Многоэтажный жилой дом ГП-76
РАБОЧАЯ ДОКУМЕНТАЦИЯ

Архитектурно-строительные решения.
Секция 76.4

31081-76-АС4

Изм.	№ док.	Подп.	Дата
1	07-26		04.26

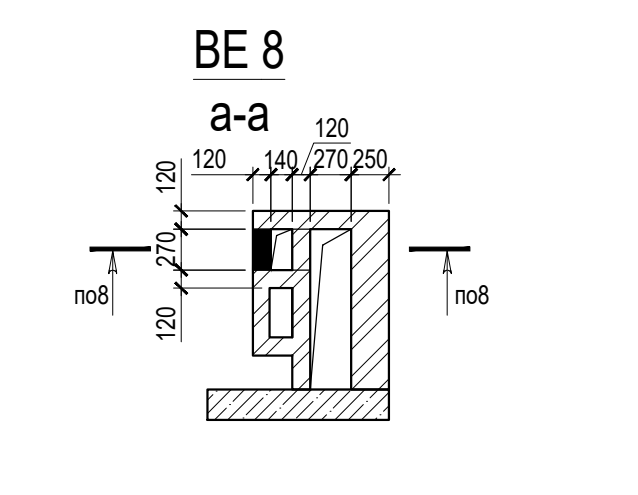
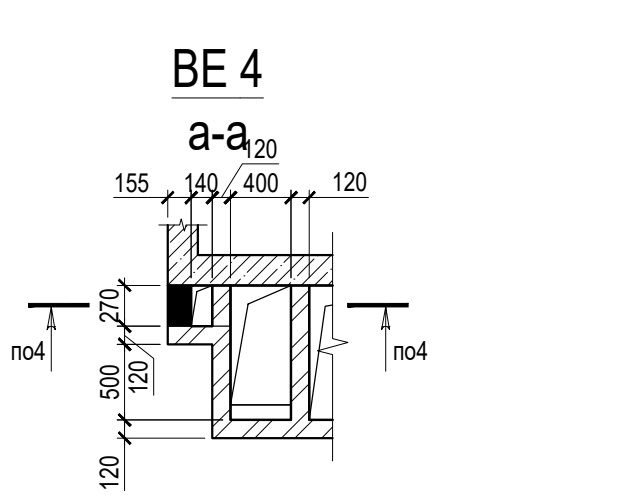
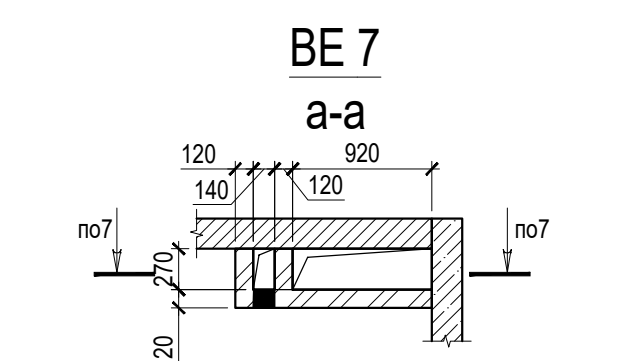
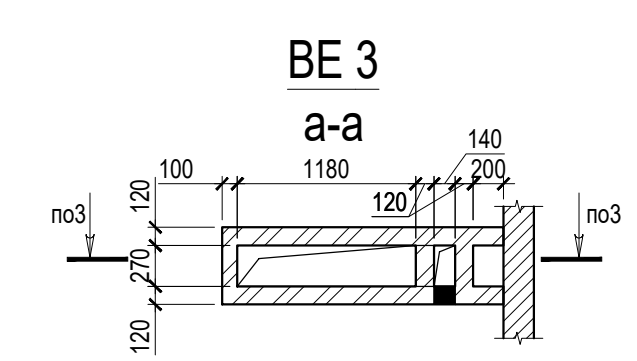
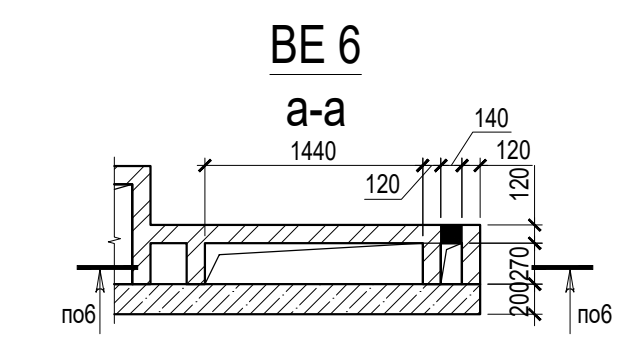
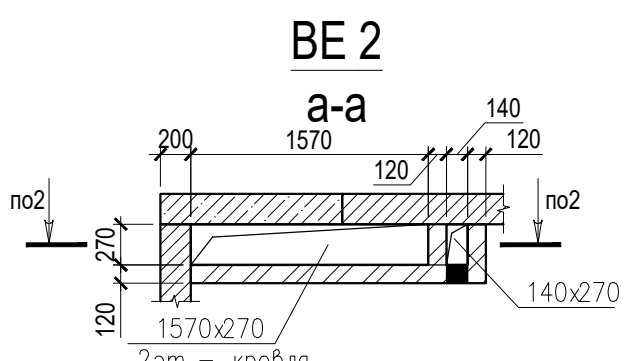
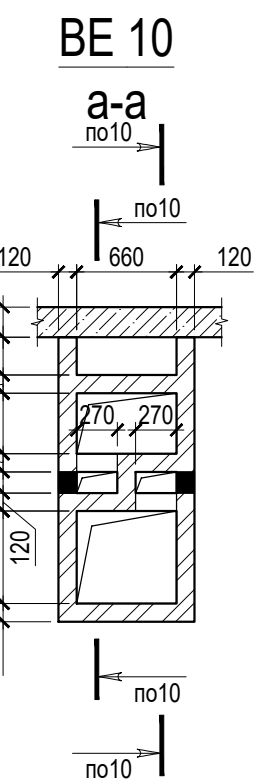
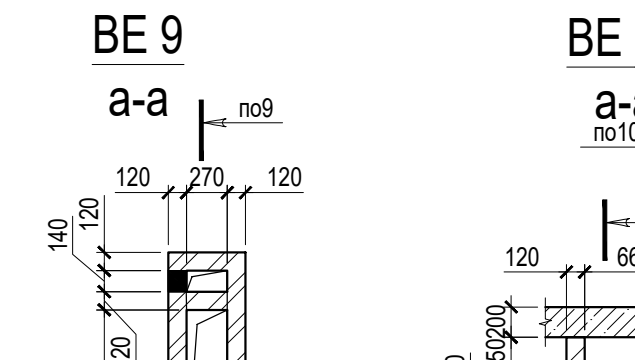
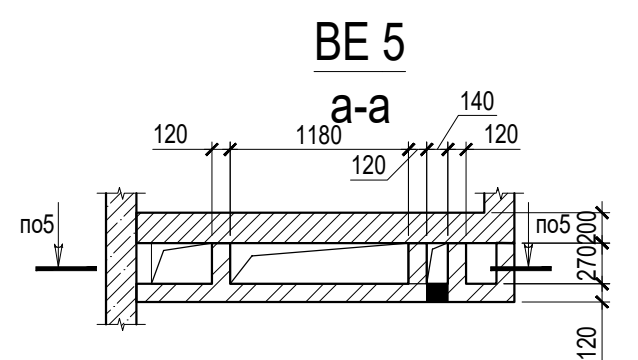
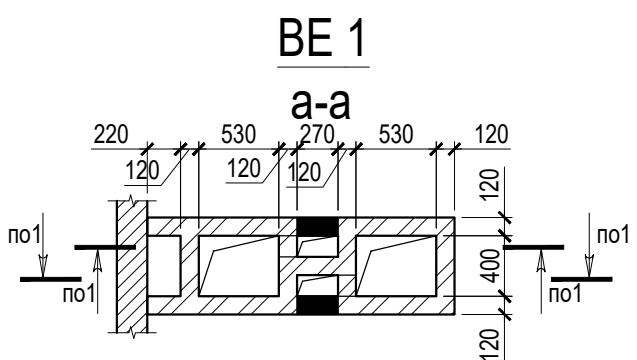
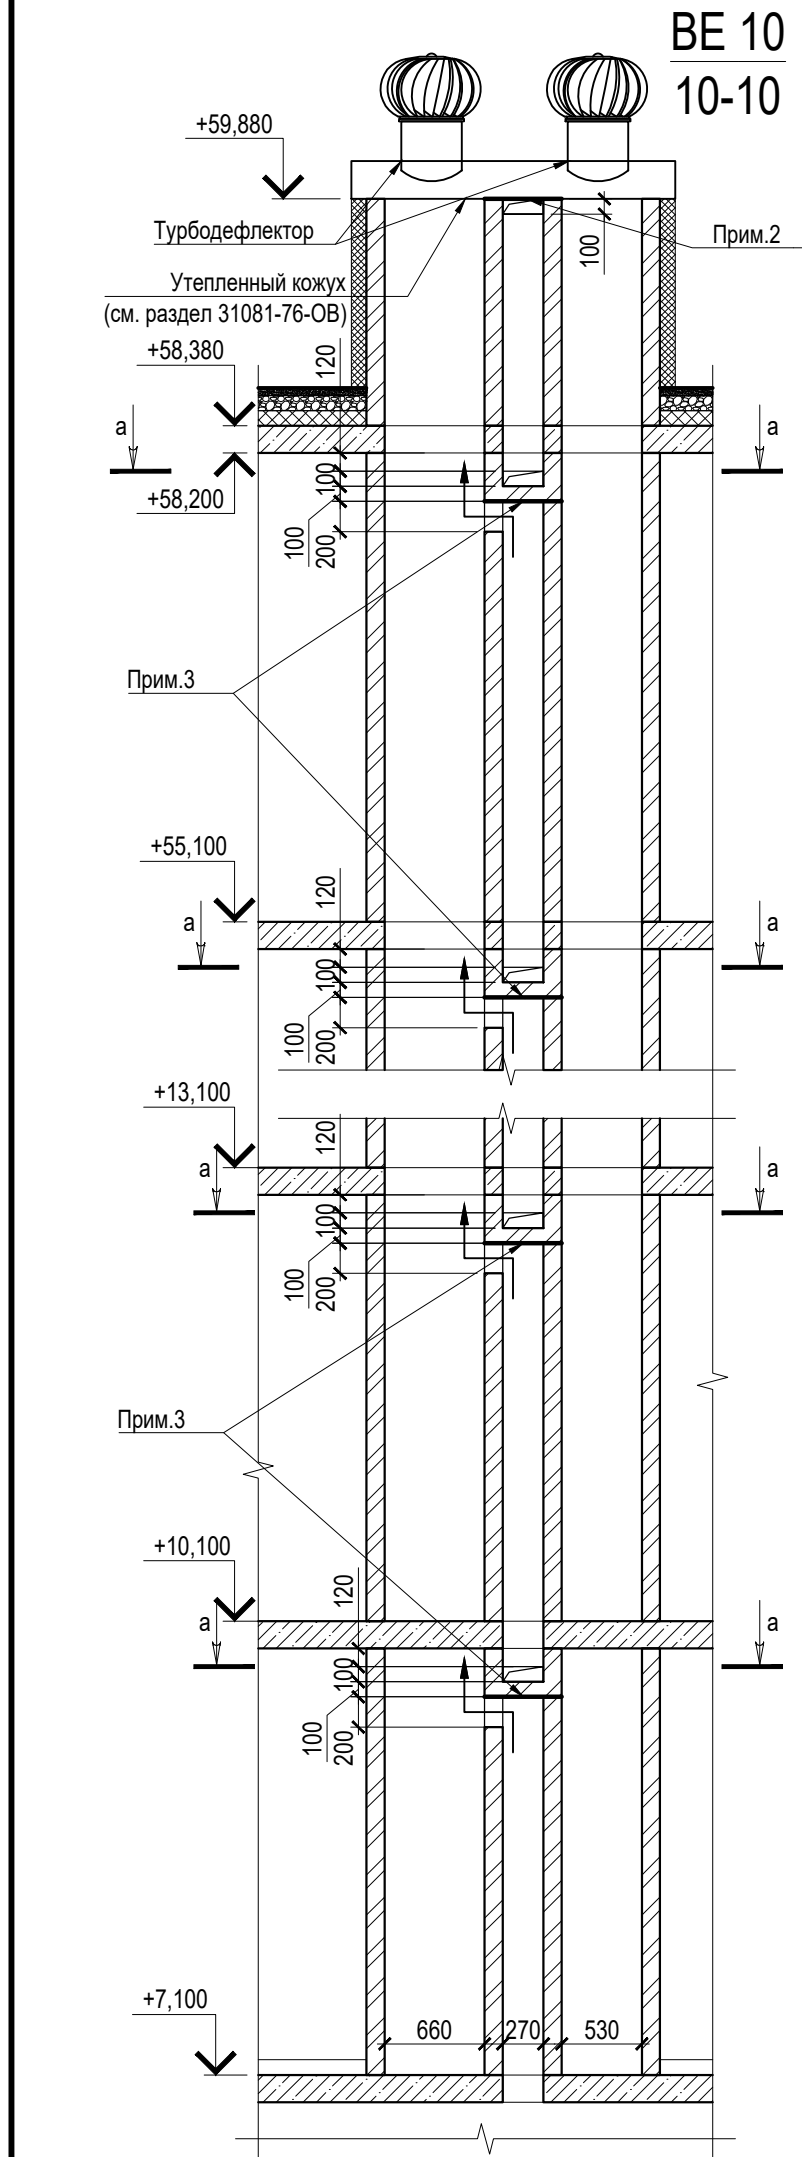
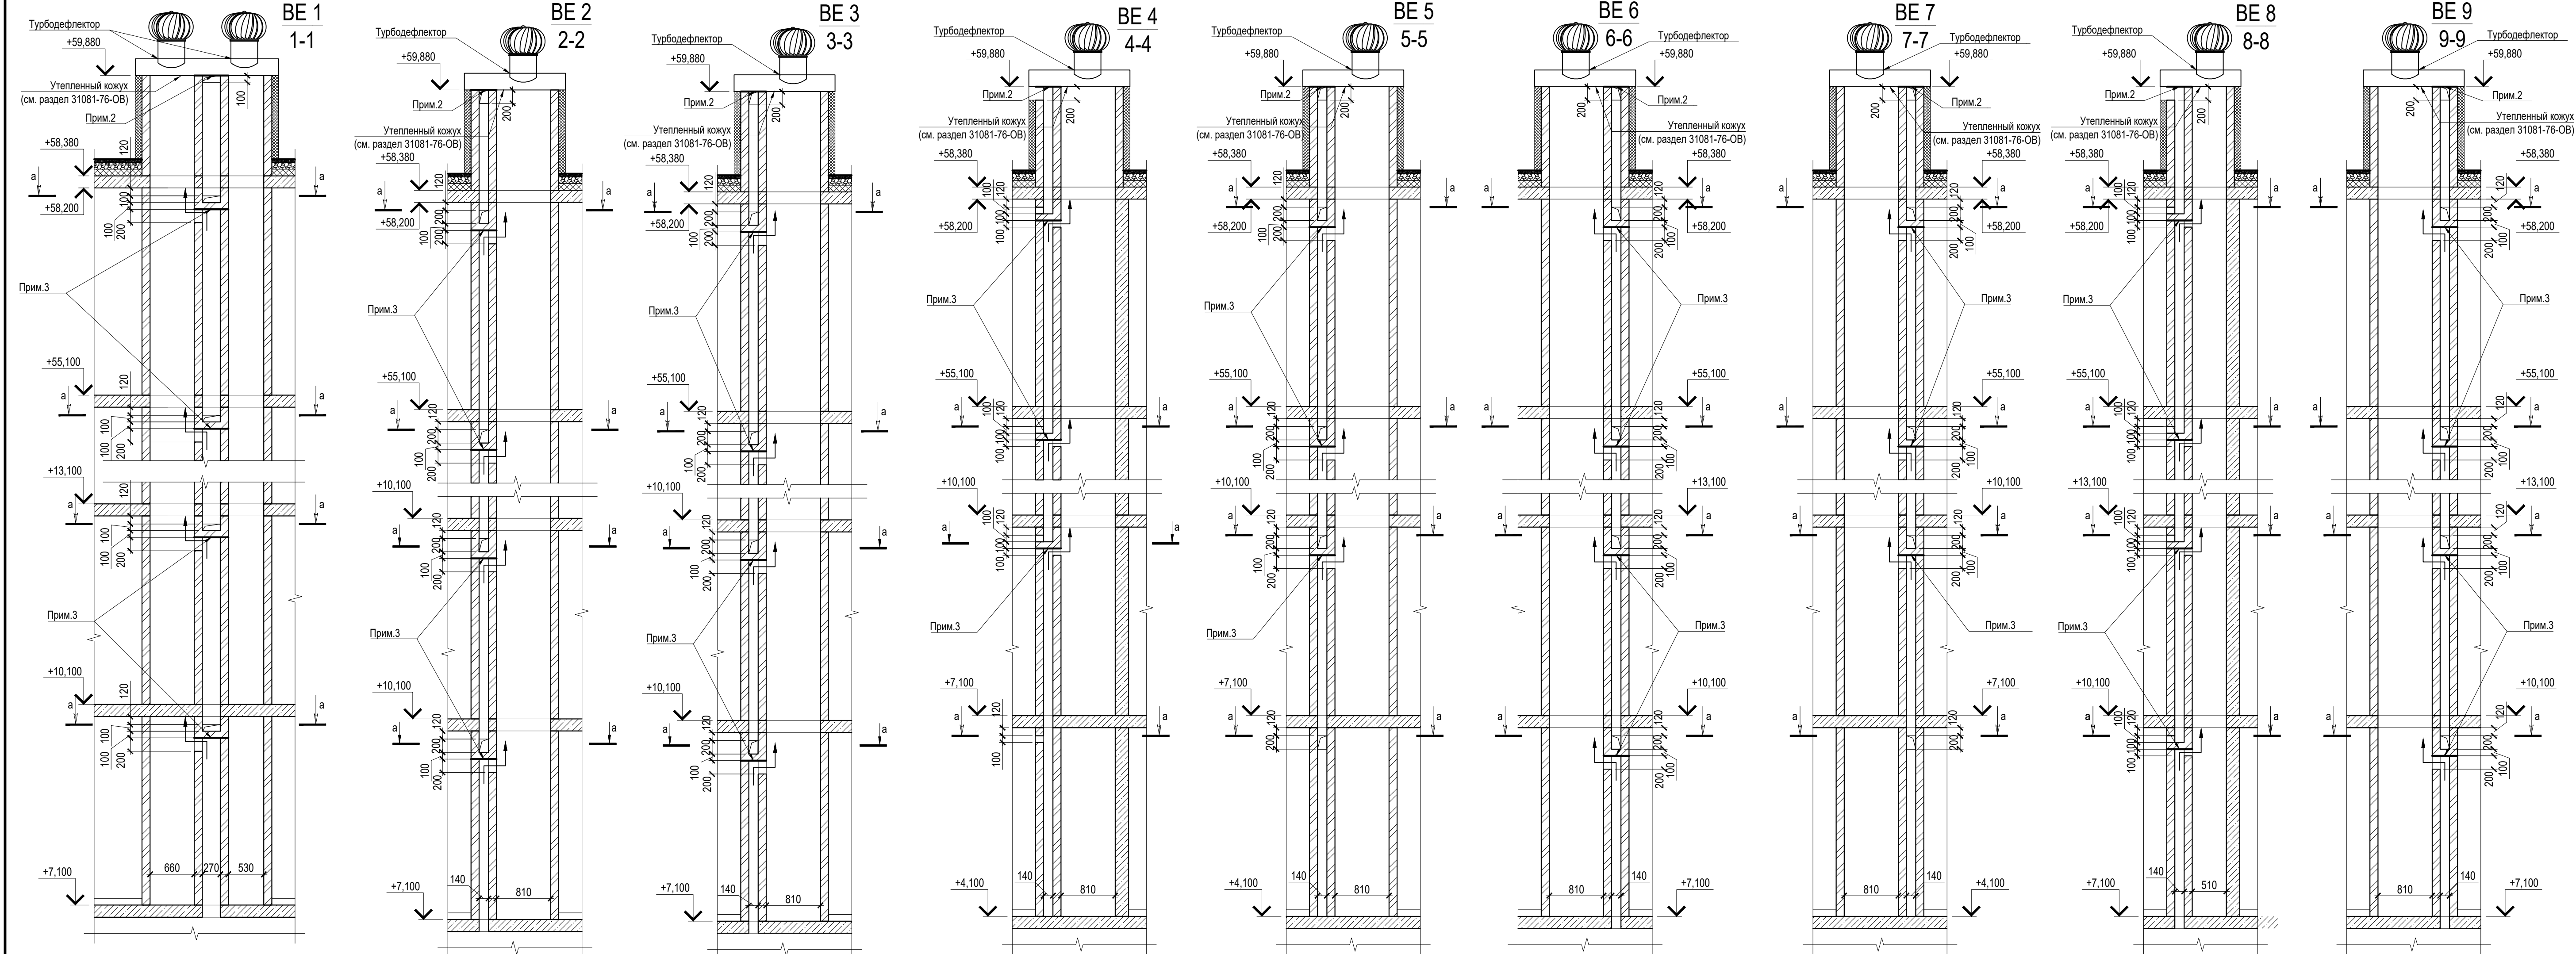
Разрешение		Обозначение	31081-76-АС4		
07-26		Наименование объекта строительства	«Комплексная застройка территории, расположенной в границах улиц: Камчатская- Западносибирская-Энтузиастов. Многоэтажный жилой дом ГП-75. Многоэтажный жилой дом ГП-76»		
Изм.	Лист	Содержание изменения		Код	Примечание
1	1	Внесена информация об измененных листах		5	
	4,5,6	Изменены размеры отверстий ОВ под кладку: 270(н)х140 —> 200(н)х140 140(н)х270 —> 100(н)х270		4	
	4,5,6	Изменена отметка низа отверстий ОВ-2 (ø133) на 2,0м от ур.ч.п.		3	
	8	Откорректированы развертки вентиля в соответствии с новыми размерами отверстий		4	
	11	Добавлен разрез		3

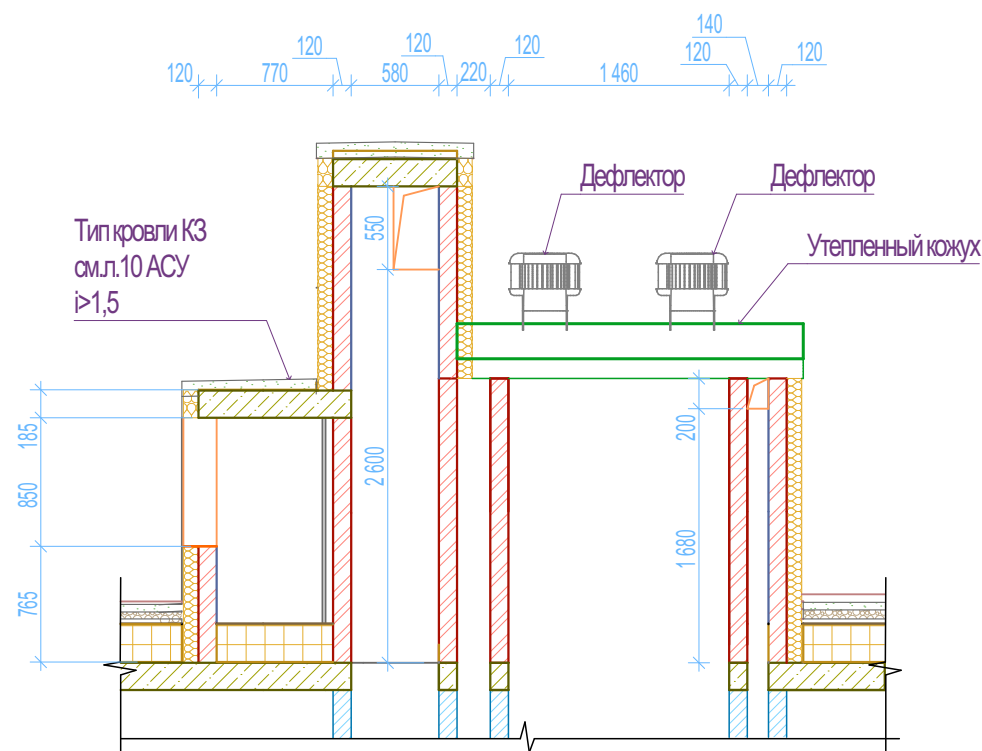
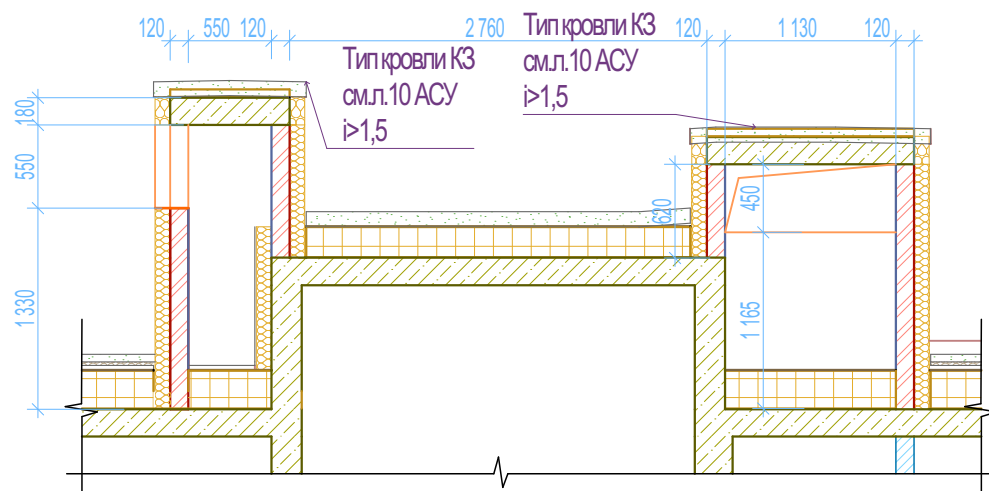
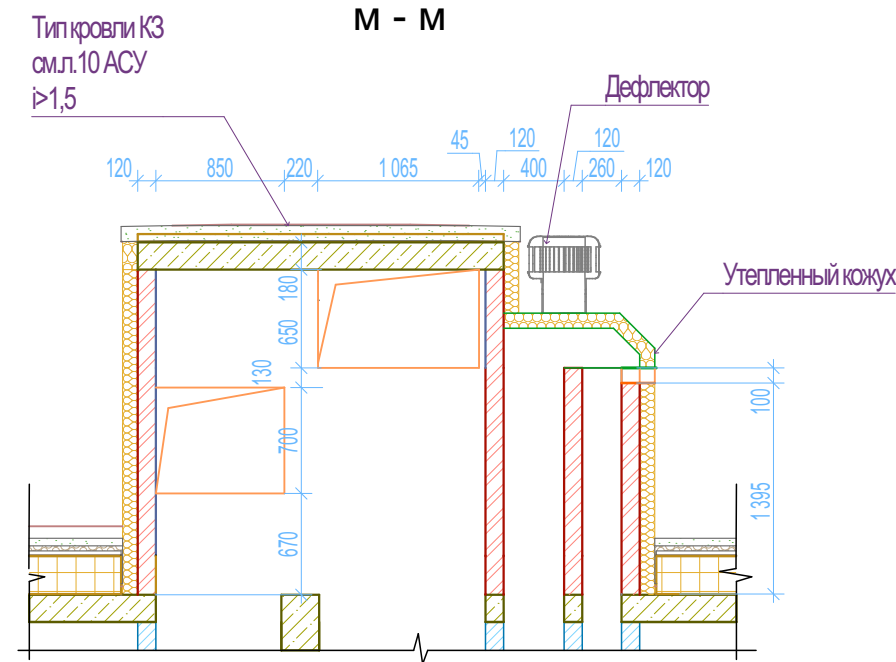
Разрешение		Обозначение	31081-76-АС4		
30-26		Наименование объекта строительства	«Комплексная застройка территории, расположенной в границах улиц: Камчатская- Западносибирская-Энтузиастов. Многоэтажный жилой дом ГП-75. Многоэтажный жилой дом ГП-76»		
Изм.	Лист	Содержание изменения		Код	Примечание
2	1	Внесена информация об измененных листах		5	
	6	Добавлены шахты ОВ и отверстия в них. Добавлены маркеры сечений для л.12		5	
	12	Добавлены дополнительные схемы сечений по шахтам на кровле		3
